Progetto per la realizzazione di impianto eolico denominato "Poggio alle Pancole" Comune di Lajatico (PI).
Codice della procedura 7874 data di avvio 4-1-2022.

Progetto per la realizzazione di un impianto eolico, denominato "Poggio alle Pancole", costituito da n. 7 aerogeneratori, per una potenza complessiva pari a 42 MW, e delle rispettive opere di connessione alla RTN, da realizzarsi nel Comune di Lajatico (PI). Cod procedura 7874

OSSERVAZIONI – ALLEGATO 3

Estratto tavola 20V036_L_Visibilita_Lajatico_beni_A1_DEF.pdf

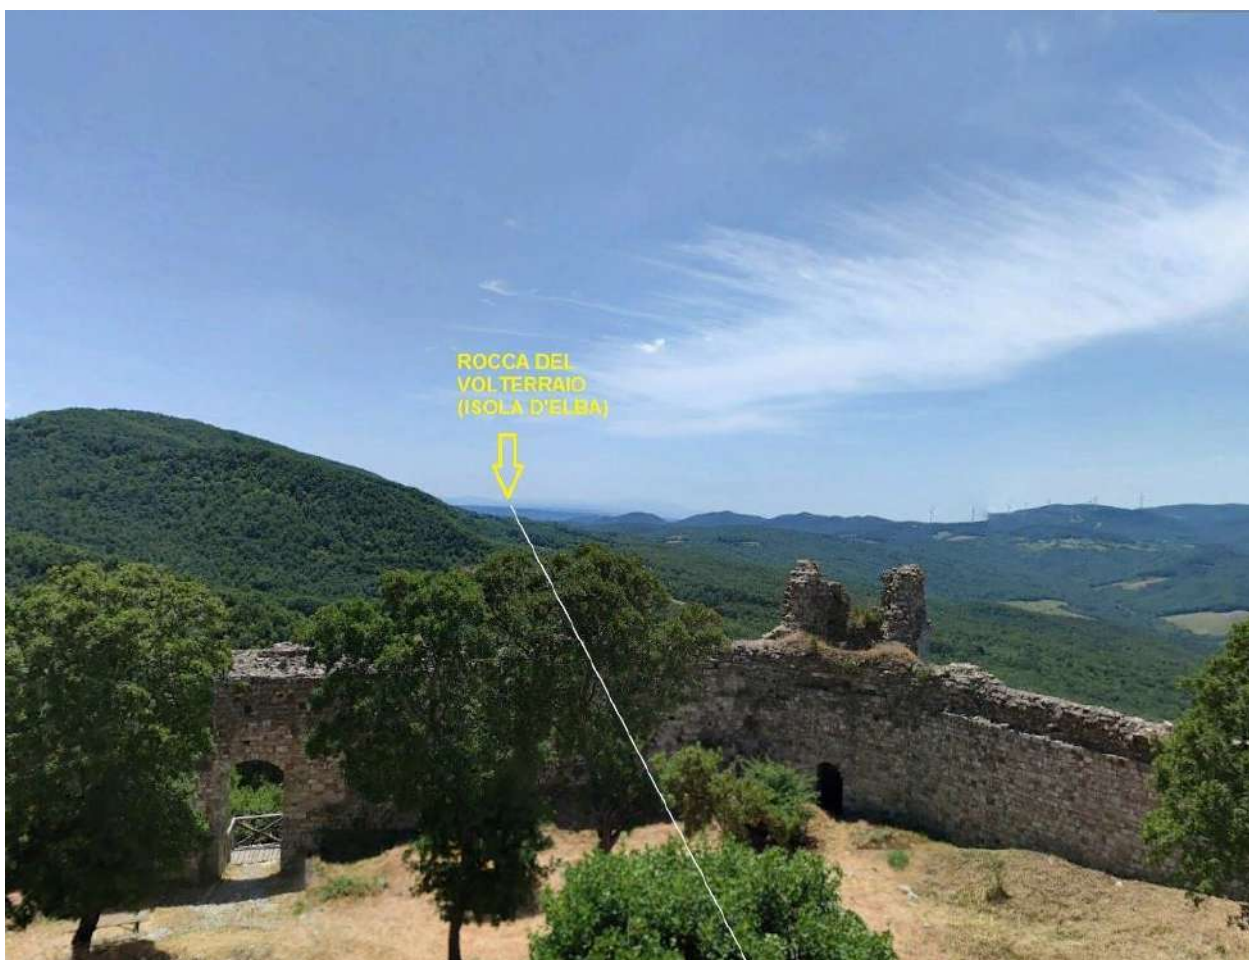
Posizione della Rocca di Pietracassia al centro delle direttrici visive verso i Monti Pisani (rocca della Verruca), Isola d'Elba (Rocca del Volterraio), Volterra

Il progetto del nuovo parco eolico invece è posto proprio lungo la direttrice Rocca di Pietracassia – Volterra, e le prime torri eoliche sono site ad una distanza molto ridotta dalla Rocca (meno di 2 chilometri). La realizzazione del Parco potrebbe perciò distruggere per sempre la più importante direttrice visiva storica che ancora possiamo apprezzare, con grave, insipiente e irreparabile danno al paesaggio, alla storia e alla cultura del territorio.

Vista dalla Rocca di Pietracassia verso Volterra – il nuovo parco eolico andrebbe ad impattare proprio sulla direttrice, e posto a meno di 2 chilometri, impedirebbe la vista di Volterra dalla Rocca; il parco eolico esistente, visibile sulla destra, è posto tra 4 e 6 chilometri, ed è parzialmente nascosto da un colle più alto.

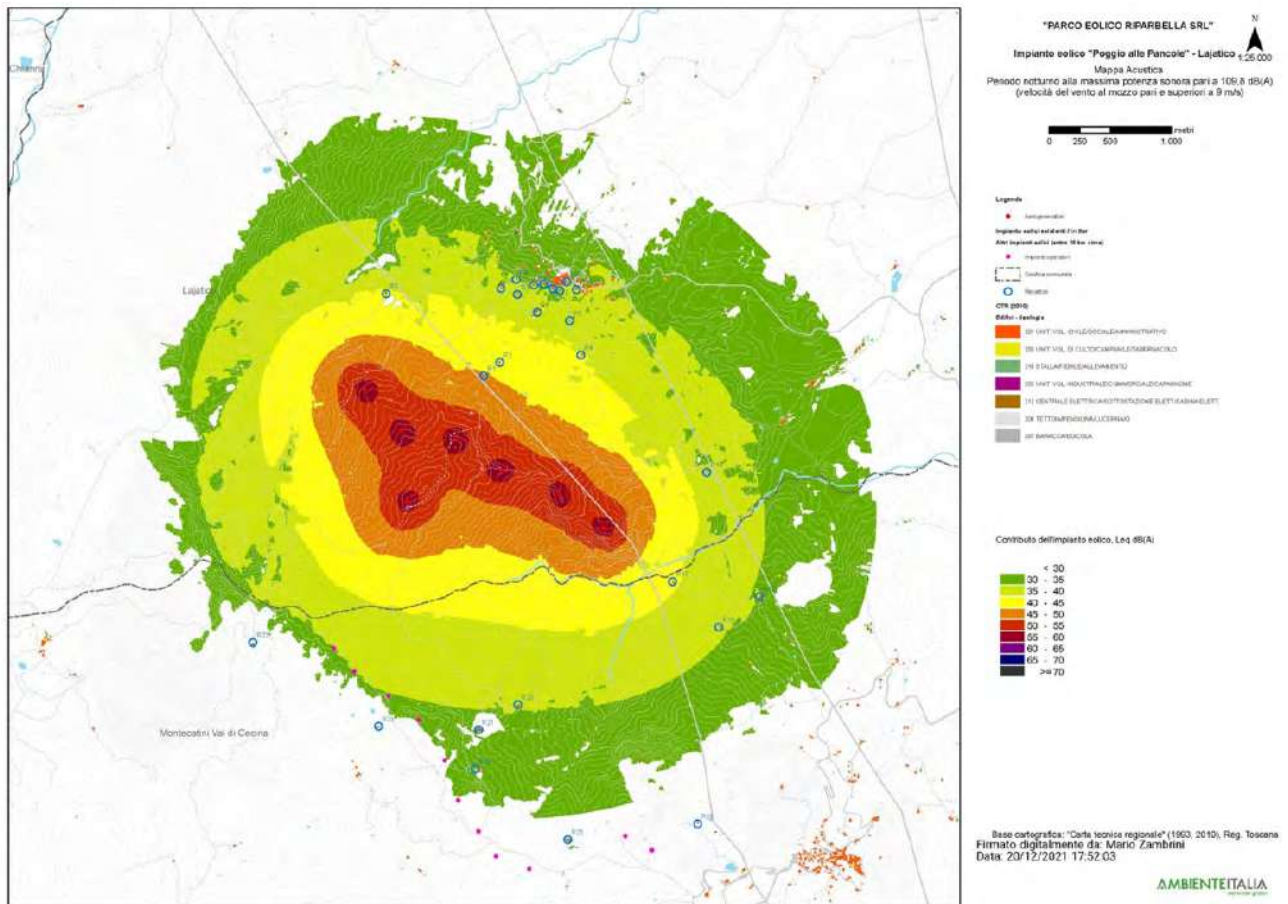
3. Nella valutazione del criterio differenziale a finestre chiuse si fa riferimento a un modello di facciata del fabbricato assolutamente non verosimile: il potere fonoisolante di un vetro 3 mm viene dichiarato 30 dB. Il potere fonoisolante di un vetro 3 mm, basta fare una veloce ricerca in letteratura, non supera i 25 dB e se ragioniamo di infisso nel suo complesso non siamo sopra i 20 dB. L'assunto della stanza 4 metri per 4 metri e volume 43 mc non è assolutamente cautelativo perché le camerette abitabili hanno superfici di calpestio inferiori ai 10 mq e volumi inferiori ai 30 mc. In ogni caso è pieno di stanze con superficie di calpestio inferiore ai 16 mq, basta una qualsiasi camera matrimoniale. La stima dell'indice dell'isolamento di facciata è quindi del tutto sovrastimata, quindi errata e porta a dichiarare che il livello di rumore ambientale a finestre chiuse è inferiore al limite di applicabilità sia di giorno che di notte. Ciò non è corretto e, in situazioni di bassa rumorosità residua come stimata/misurata dai tecnici, quando il differenziale si applica, SI SUPERA. Risulta evidente che senza l'assunto della valutazione errato dell'isolamento di facciata il criterio differenziale a finestre chiuse risulta superato.

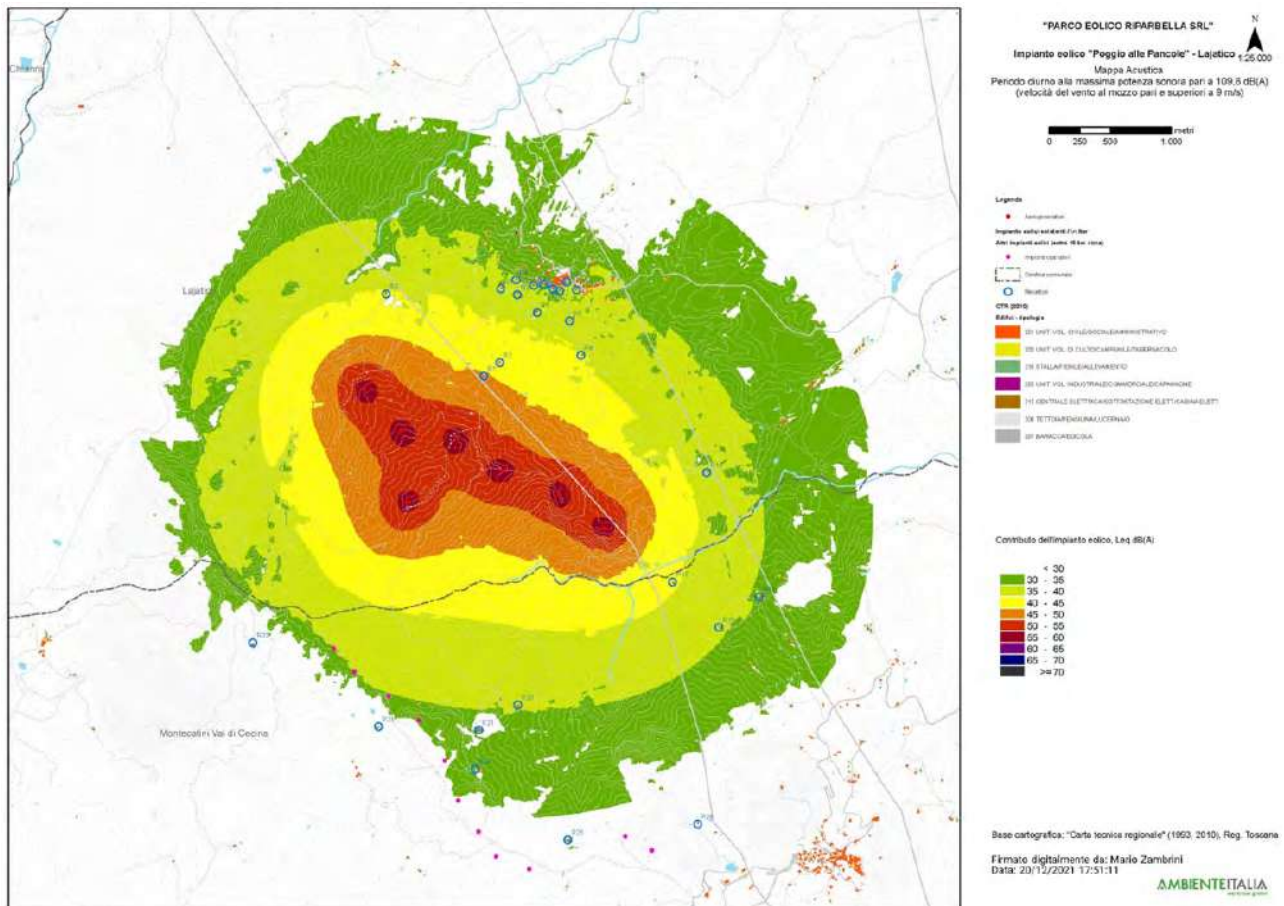
4. L'osservazione ancora più cogente riguarda l'assunto dell'abbattimento di una parete a finestre aperte pari a 10 dB. 10 dB di abbattimento, prova qualsiasi misura che si possa fare in qualsiasi situazione, può andare bene in caso di parete molto grande, di importante R_w e con finestra piccola, inferiore al 5% della superficie finestrata. Già una stanza normalissima di una cameretta con finestra 1,2x1,4, mediante misura a 1 m dalla facciata in esterno e una all'interno con fonometro a 1 m dalla finestra aperta e oltre 1 m dalle altre superfici riflettenti microfoni a 1,5 m di altezza non presenta abbattimento del rumore superiore a 6 dB, a meno di non avere all'interno un ambiente sovraccarico di arredi solo fonoassorbenti in una condizione assolutamente non realistica. Se poi ci spostiamo a una camera con una banale porta finestra da 1,2mx2,4m si perde un ulteriore dB di abbattimento e in situazioni, che esistono tranquillamente, di infissi ampi (tipo 1,8x2,4 o 2x2,4 o anche oltre) si arriva a situazioni in cui l'unico abbattimento che offre la parete è la riduzione di 3 dB dati dai coefficienti di riflessione di facciata. Coefficiente di riflessione di facciata che, oltretutto, qui non risulta valutato.

Se ne deduce che ipotizzando un abbattimento delle pareti inferiore a quello della valutazione e conforme alle stime riportate il criterio differenziale a finestre aperte si applica e SI SUPERA, sempre con riferimento ai bassi livelli di rumorosità registrati e che sono caratteristici della zona.

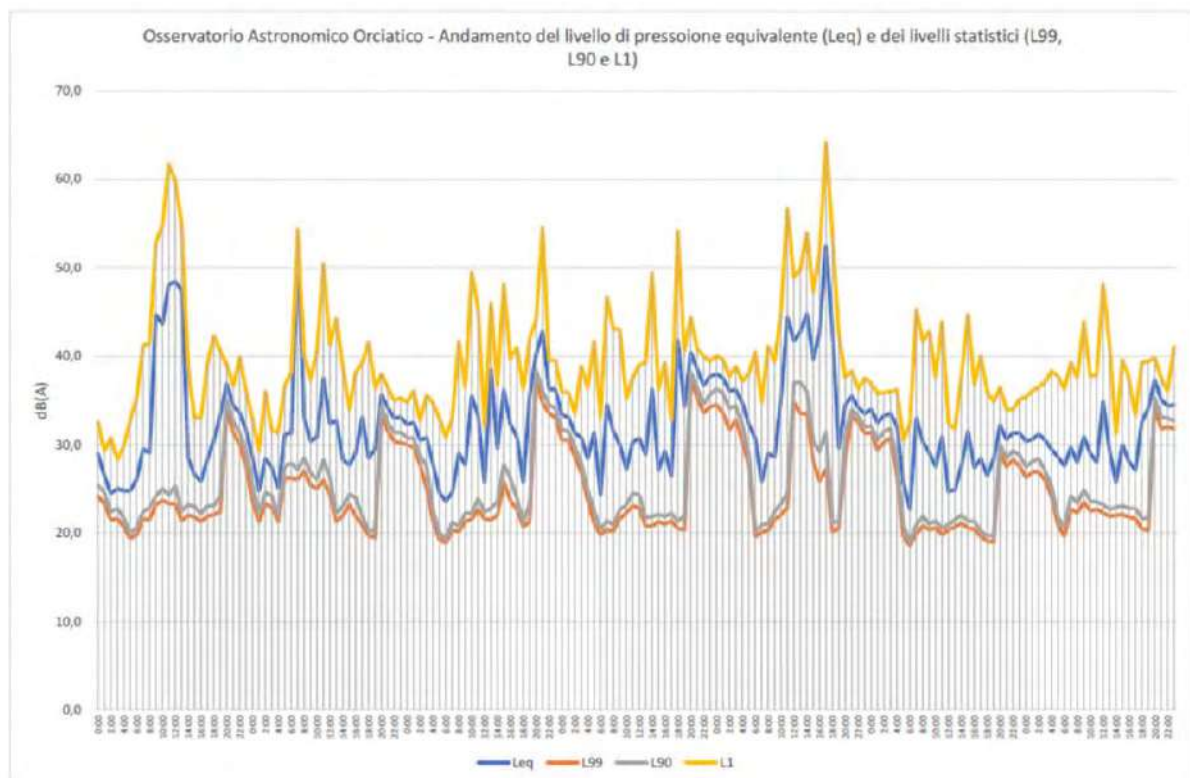
pagina 28 che in corrispondenza di livelli di pressione equivalente Leq intorno ai 45 dB(A), i livelli

di pressione istantanea L1 si aggirano intorno ai 63 e 65 dB(A) o comunque superiori a 50 dB(A) e questo per periodi di 4 e 9 ore, quindi per buona parte della giornata.
